- 改善箇所説明図 -

【基準不適合箇所】

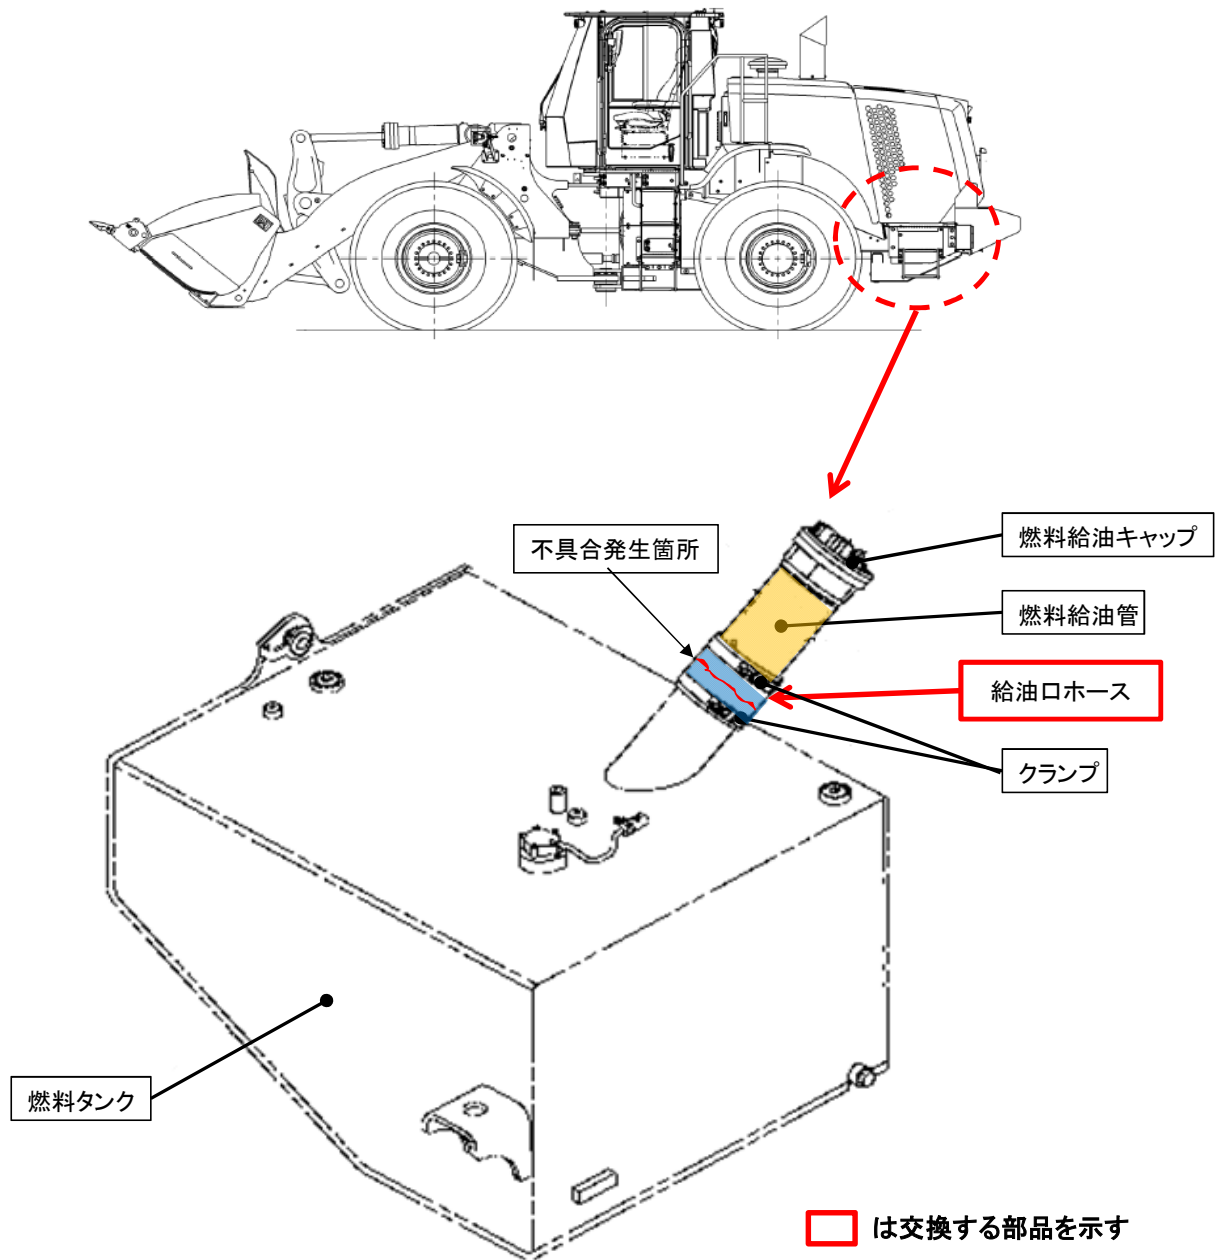
ショベル・ローダの燃料装置において、給油口のゴム製ホースの製造が不適切なため、給油時等の燃料がホース内部に浸透し亀裂が生じることがある。そのため、そのままの状態で使用が続けると、走行時等の振動により亀裂が進展し、最悪の場合、燃料が漏れるおそれがある。

全車両、給油口のホースを良品に交換する。

識別: 交換後の部品の可視位置に白色円形(概ね直径1cm)のペイントを行う。
